福島第一原子力発電所 特定原子力施設に係る実施計画変更比較表（目次）

福島第一原子力発電所 特定原子力施設に係る実施計画変更比較表（第Ⅰ章 2.4 今後のリスク低減）

福島第一原子力発電所 特定原子力施設に係る実施計画変更比較表（第Ⅱ章 1.9 放射性液体廃棄物の処理・保管・管理）

強度評価箇所を図-4に示す。

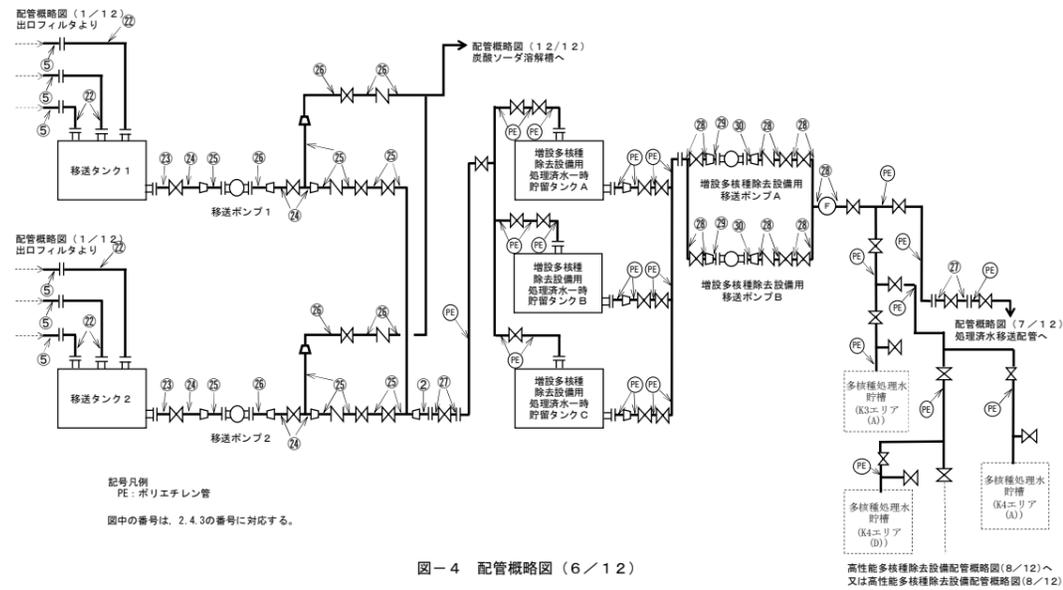
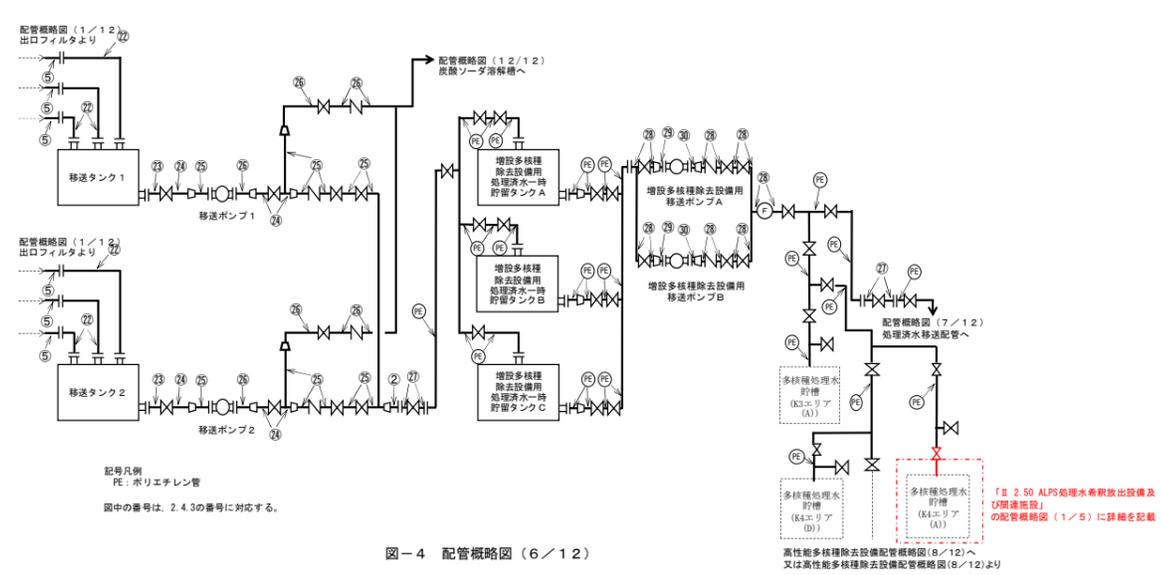
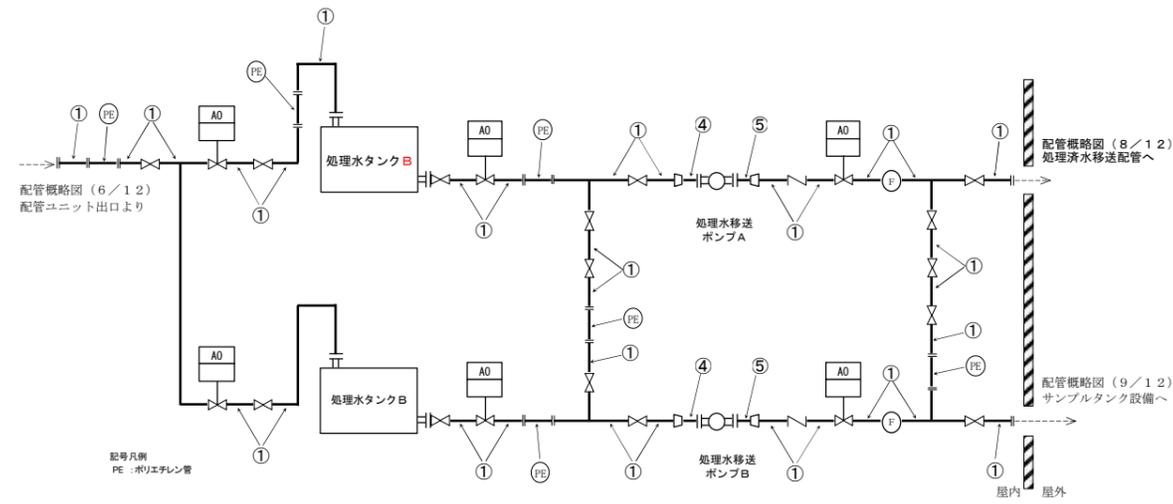
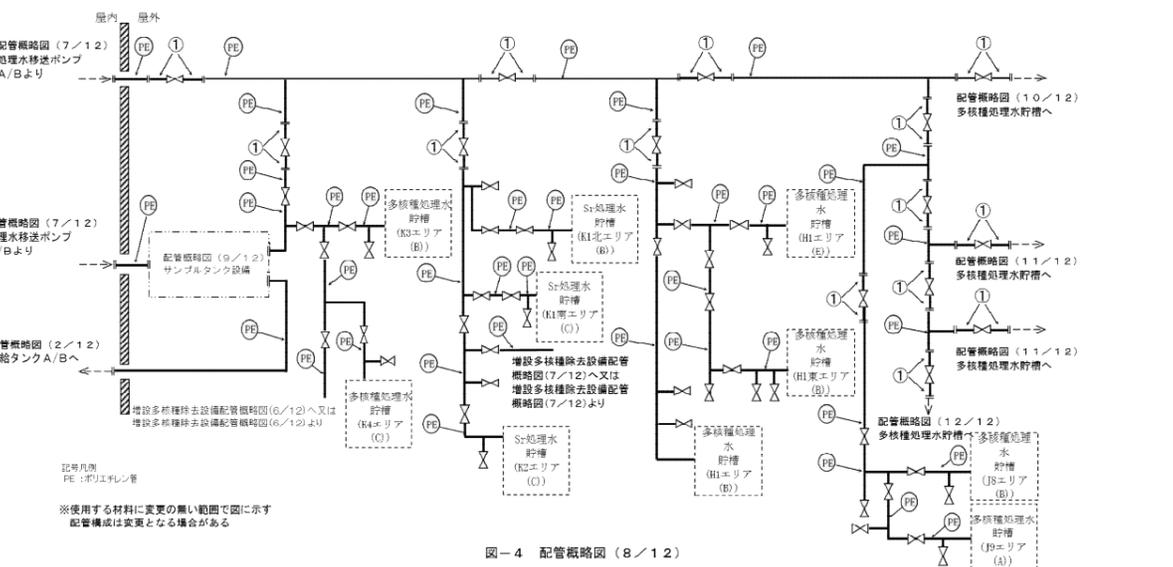
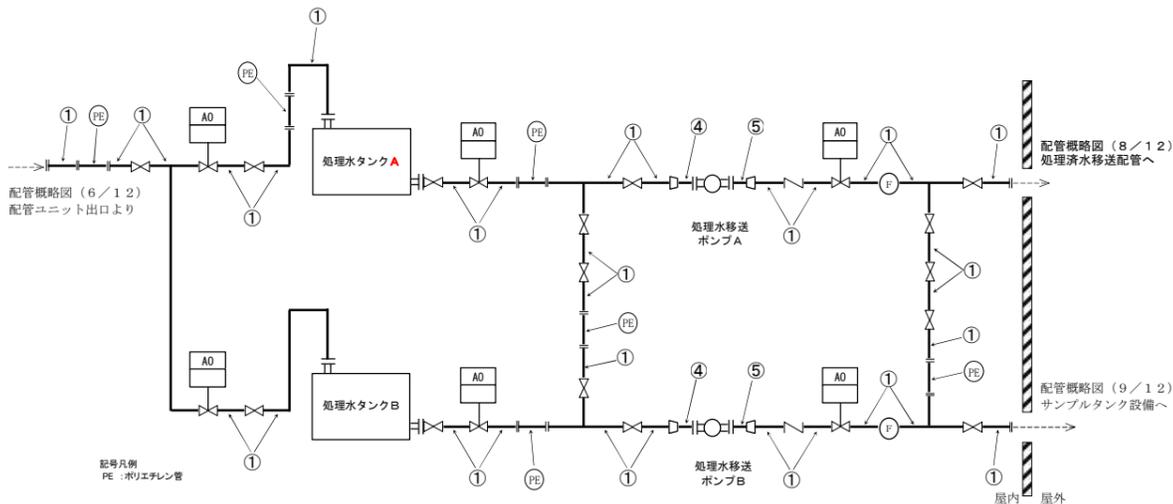
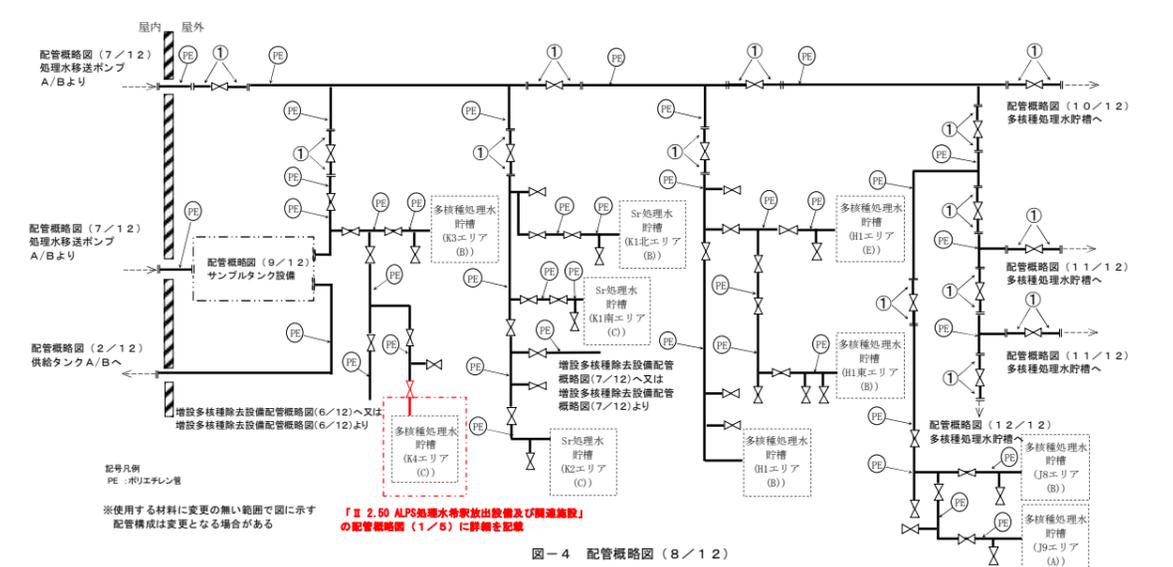
ALPS 処理水希釈放出設備及び関連施設設置に伴う配管概略図の変更

図2 港湾内外海水及び地下水のモニタリング計画 (サンプリング箇所)

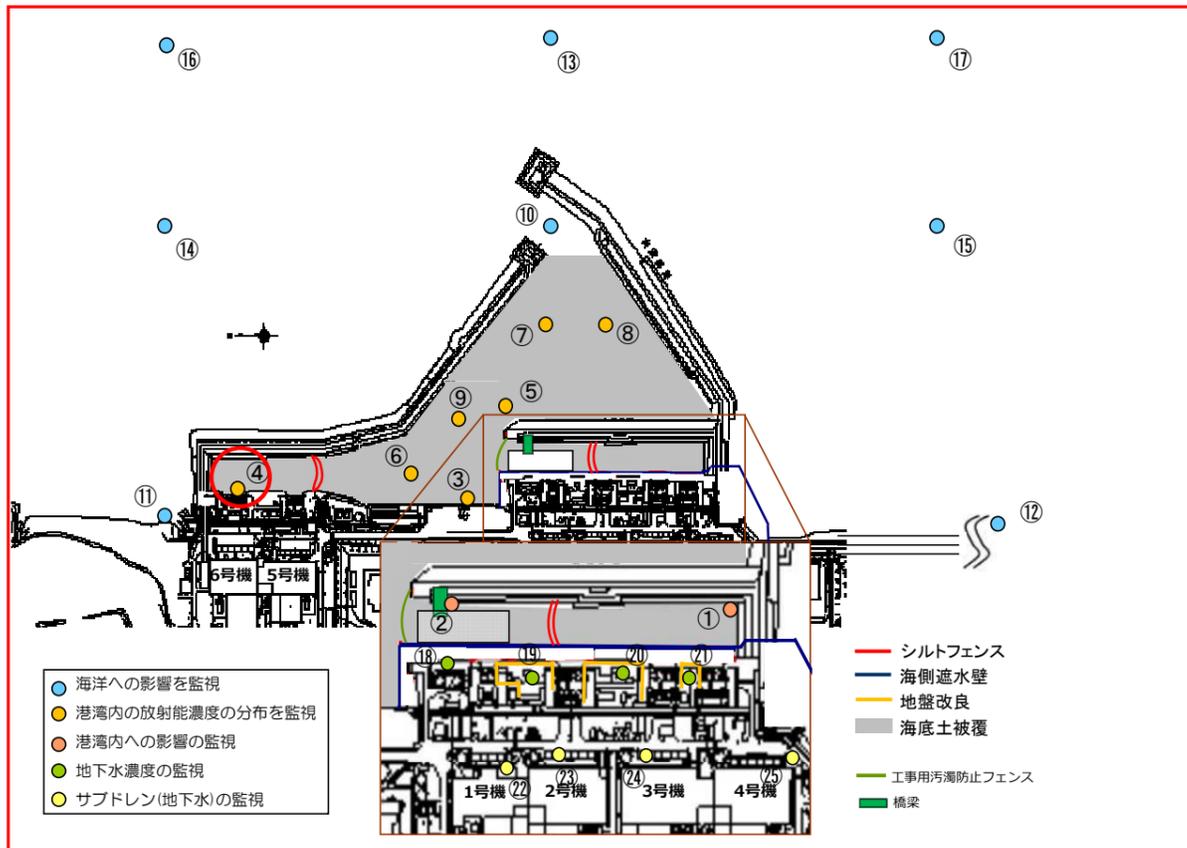
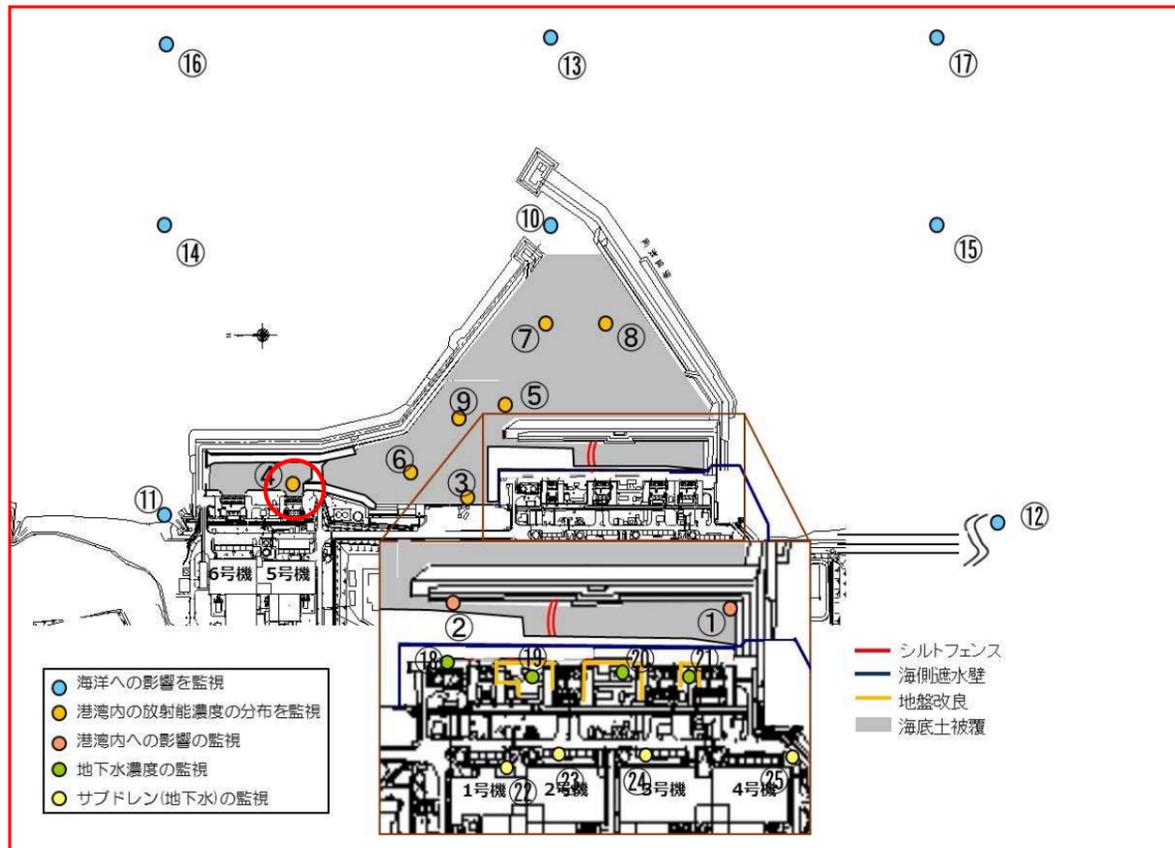
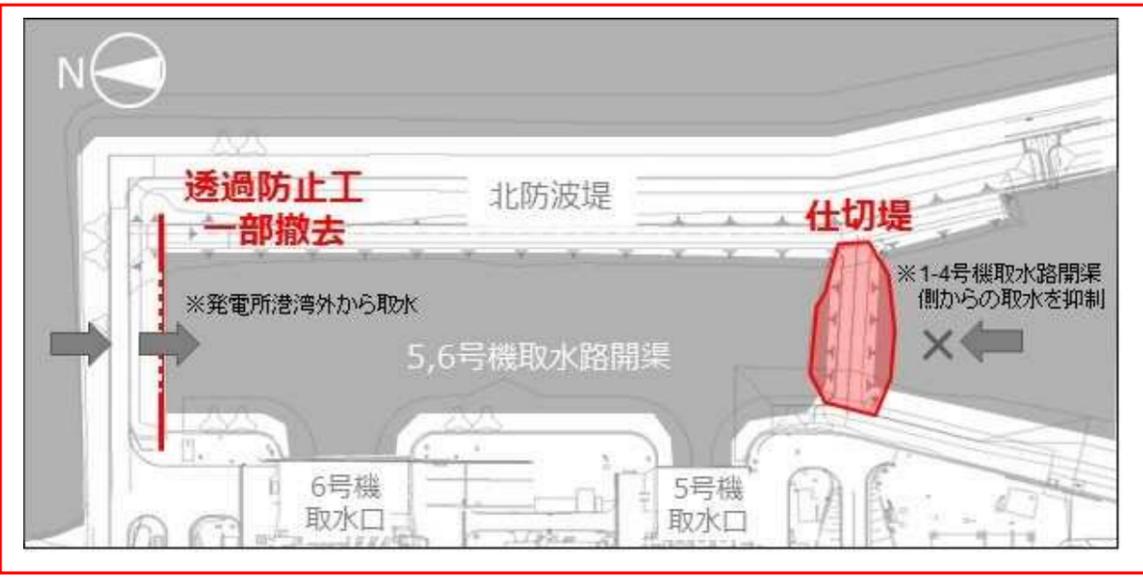
ALPS 処理水希釈放出に向けた仕切堤設置及びサンプリング箇所の変更
現場の実態に沿った図面の反映
